NATURE DES AVIS DES PERSONNES PUBLIQUES ASSOCIEES CONSULTEES
SUR LE PROJET DE MISE EN COMPATIBILITE
DU PLAN LOCAL D'URBANISME D'ORTHEZ SAINTE SUZANNE ET
INTENTIONS DE REPONSES DE LA COMMUNE A LEURS OBSERVATIONS

Figure 1 : Localisation des sondages réalisés

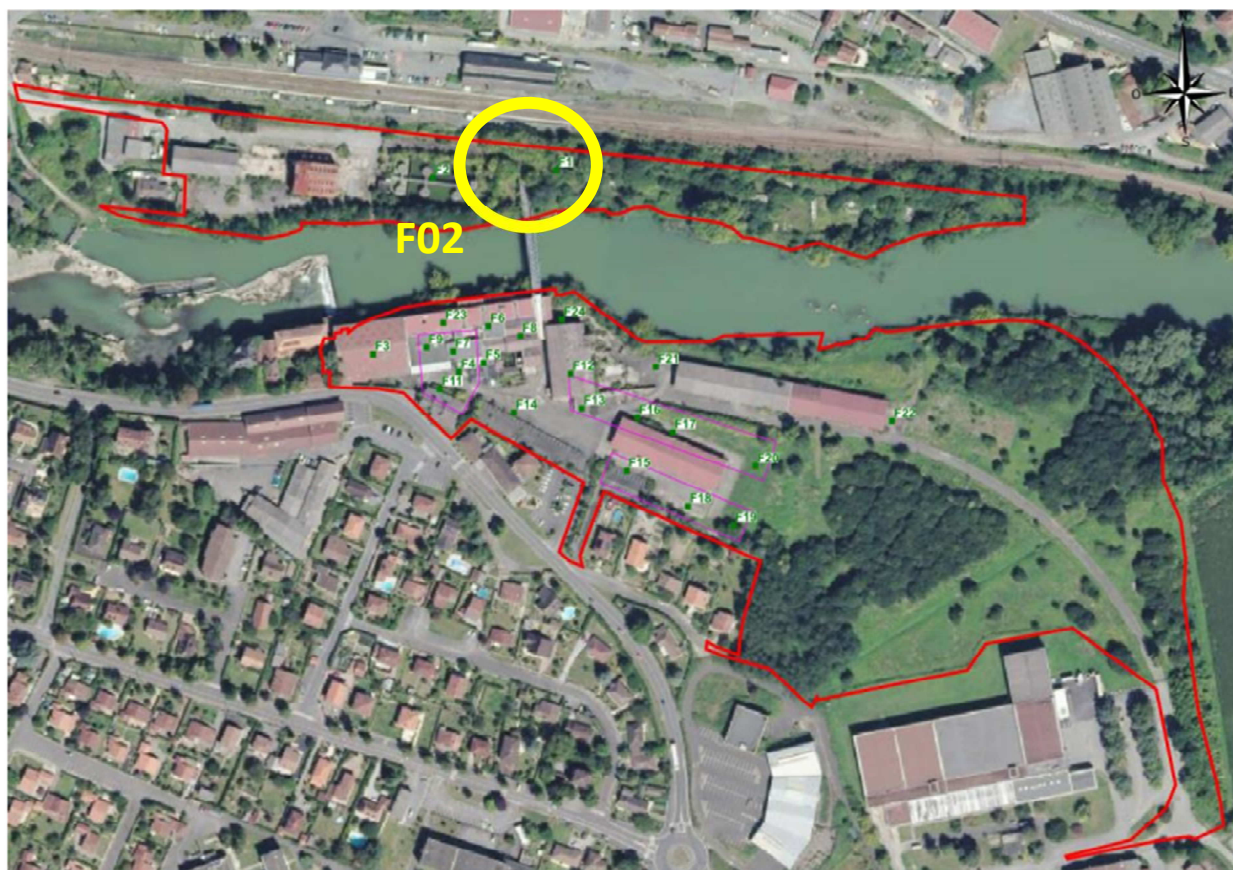
A la remarque de l'ARS : « le sol est encore relativement chargé en hydrocarbures et métaux. Le seuil d'alerte plomb est à 300, relevant qu'un point de mesure est à 400. Il faut donc vérifier que les usages projetés sur le site sont compatibles. »

Un diagnostic de pollution a été réalisé en 2018 par le bureau d'études ANTEA Group, en vue d'un changement d'usage après travaux de démolition et analyse des risques résiduels prédictive. Pour ce diagnostic, des sondages ont été réalisés sur les sols du site afin de relever la présence de métaux, BTEX, HAP, hydrocarbures et PCB.

ANTEA Group a notifié la présence anormale de plomb (400 mg/kg MS), d'arsenic (430 mg/kg MS) et de zinc (260 mg/kg MS) sur le sondage F02. Ces valeurs de « fortes anomalies naturelles » ont seulement été observées sur ce sondage. Aucun autre sondage ne fait l'objet de ces valeurs « anormales ».

Le sondage F02 a été réalisé sur la rive droite, hors périmètre de la présente mise en compatibilité du PLU, à l'endroit où se situait auparavant une station d'épuration (cf. figure 1). La présence importante de ces polluants n'est donc pas étonnante, au regard de l'activité passée sur ce site.

En ce qui concerne le projet, ce site contenant ces fortes valeurs de polluants, a vocation à devenir un site dédié aux espaces naturels et à la phytoremédiation. La présence de ces polluants n'aura donc aucun impact sur la vie des employés, du public ou la présence des enfants du CHP. Les usages projetés sont donc compatibles avec l'état actuel des sols.
